Objet : Demande d'accès aux documents concernant les travaux sur le ruisseau Dominique
Juteau à Lorraine

RAPPORT D'INSPECTION

N° de demande : 200714395	Type de demande : Avis
Objet de la demande : Travaux réalisés lors de situations d'urgence - Travaux en littoral et bande riveraine du ruisseau Dominique-Juteau

N° d'intervention : 301442409	Type d'intervention : Inspection
N° de gestion doc. : 7430-15-01-73025-02	N° de document : 401896768
But de l'intervention : Vérifier la conformité des travaux réalisés en conformité à l'approbation des travaux d'urgence (art.31.0.12) en rive et littoral du ruisseau Dominique-Juras.

Photo 8 : Vue des matériaux acheminés pour l'installation de la barrière à sédiments.

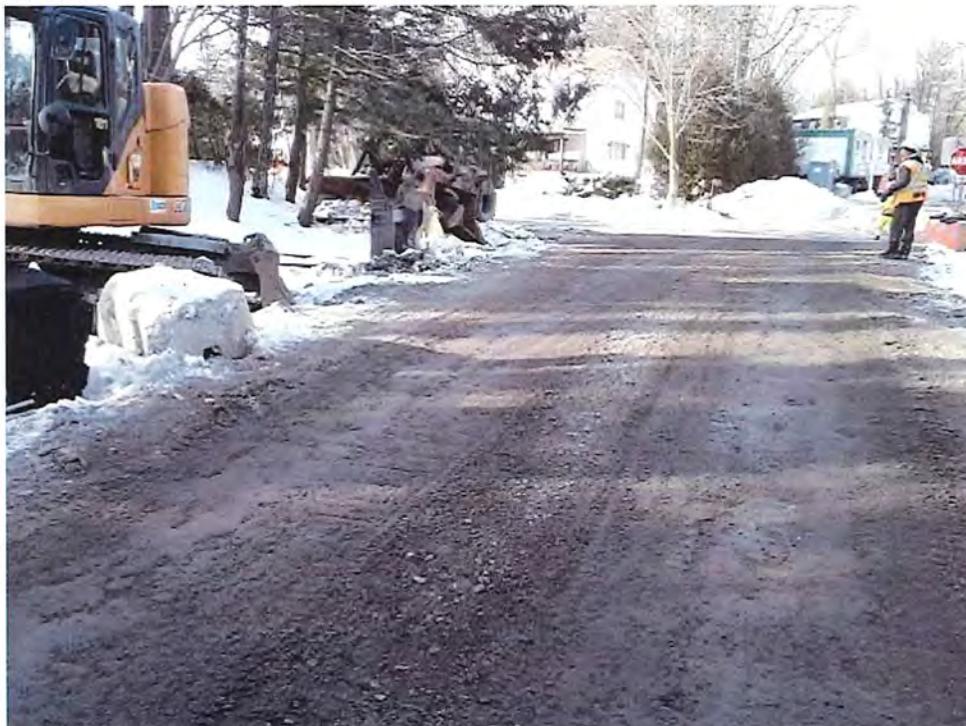
À mon départ, les matériaux pour aménager la nouvelle barrière à sédiments étaient acheminés dans le secteur (photo 8).
